Número: RESOL-2023-706-APN-ENRE#MEC

Referencia: EX-2021-52074411-APN-SD#ENRE - DISTROCUYO S.A. - ENERGÍAS RENOVABLES ARMONÍA S.A. - Solicitud de Acceso a la Capacidad de Transporte de Energía Eléctrica Existente

Ref.: Solicitud de Acceso de ENERGÍAS
RENOVABLES ARMONIA S.A para su
"Parque Fotovoltaico Armonía de 26 MW,
Pcia. de Mendoza.

**Ref.: “Parque Solar Fotovoltaico Armonía” de 28 MW –
Solicitud de Acceso y Ampliación de la Capacidad
de Transporte Existente.**

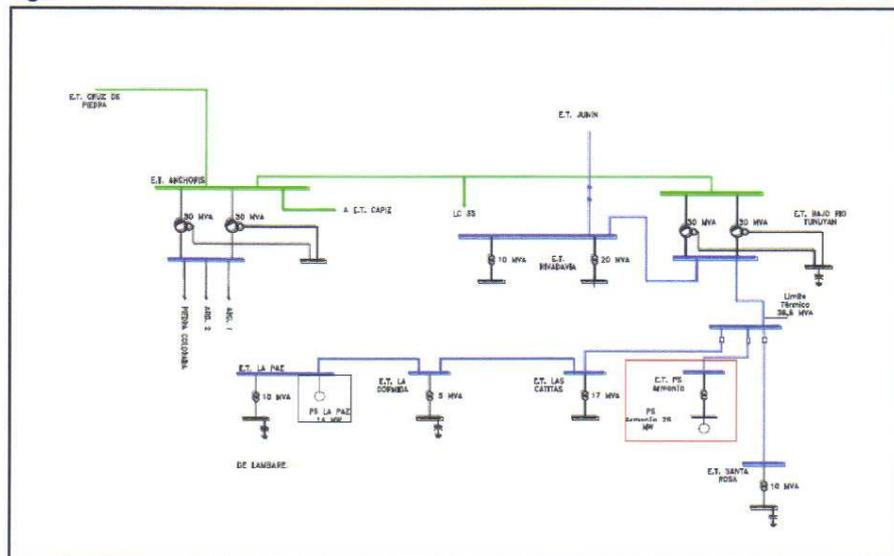
Cabe mencionar que la opinión de EDESTE se limita al análisis del impacto que produce el ingreso de esta Nueva Generación sobre el actual sistema de 66 kV que se origina a partir de ET Bajo Río Tunuyán 132/66/13.2KV y que desde el Centro de Protección y Maniobra denominado PÓRTICO (lugar donde se vincularía esta Nueva Generación), y que alimenta las EETT Santa Rosa, Las Catitas, La Dormida y La Paz.

Debido a que, según los flujos, la Nueva Generación impacta sobre el Sistema de DISTROCUYO a través de su vinculación con la ET Bajo Río Tunuyán, en caso de avanzar con el proyecto se deberá solicitar la opinión técnica de la mencionada empresa.

Dado que la Nueva Generación se localiza en la Provincia de Mendoza y se conecta al Sistema de Transmisión en un nivel de tensión superior a 33 kV, en caso de avanzar con el proyecto, se deberá solicitar ante el EPRE el certificado que acredite la Conveniencia y Necesidad Pública del mismo.

Se puede observar que los estudios se han realizado siguiendo el ANEXO 1 del PT N°1 “GUIA PARA INICIO DE ESTUDIOS DE ACCESO AL SADI DE GENERACIÓN RENOVABLE INTERMITENTE (GRI)” DE CAMMESA observándose que se han considerado las siguientes Centrales de Generación adjudicadas en las Rondas 1, 1.5 y 2 del programa RENOVAR, del MATER y de la Res. SEE 21/2016: PS Anchoris 21 MW, PS La Paz 14 MW, PS Lavalle 18 MW, PS Lujan de Cuyo 22 MW, PS PASIP 1 MW, PS General Alvear 18 MW, PS Verano 99 MW, PS Zapata 37 MW y PS Solar de los Andes 5 MW.

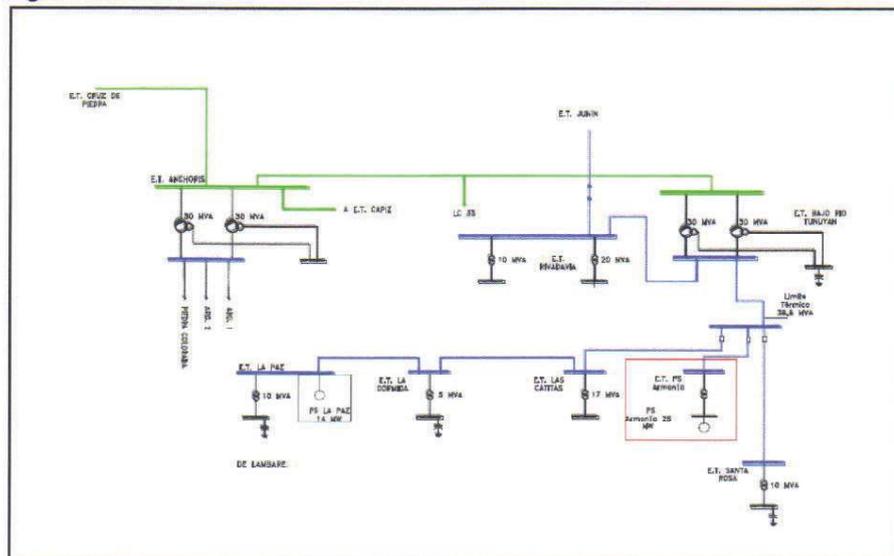
Cabe mencionar que la opinión de EDESTE se limita al análisis del impacto que produce el ingreso de esta Nueva Generación sobre el actual sistema de 66 kV que se origina a partir de ET Bajo Río Tunuyán 132/66/13.2KV y que desde el Centro de Protección y Maniobra denominado PÓRTICO (lugar donde se vincularía esta Nueva Generación), y que alimenta las EETT Santa Rosa, Las Catitas, La Dormida y La Paz.

Debido a que, según los flujos, la Nueva Generación impacta sobre el Sistema de DISTROCUYO a través de su vinculación con la ET Bajo Río Tunuyán, en caso de avanzar con el proyecto se deberá solicitar la opinión técnica de la mencionada empresa.

Dado que la Nueva Generación se localiza en la Provincia de Mendoza y se conecta al Sistema de Transmisión en un nivel de tensión superior a 33 kV, en caso de avanzar con el proyecto, se deberá solicitar ante el EPRE el certificado que acredite la Conveniencia y Necesidad Pública del mismo.

Se puede observar que los estudios se han realizado siguiendo el ANEXO 1 del PT N°1 “GUIA PARA INICIO DE ESTUDIOS DE ACCESO AL SADI DE GENERACIÓN RENOVABLE INTERMITENTE (GRI)” DE CAMMESA observándose que se han considerado las siguientes Centrales de Generación adjudicadas en las Rondas 1, 1.5 y 2 del programa RENOVAR, del MATER y de la Res. SEE 21/2016: PS Anchoris 21 MW, PS La Paz 14 MW, PS Lavalle 18 MW, PS Lujan de Cuyo 22 MW, PS PASIP 1 MW, PS General Alvear 18 MW, PS Verano 99 MW, PS Zapata 37 MW y PS Solar de los Andes 5 MW.
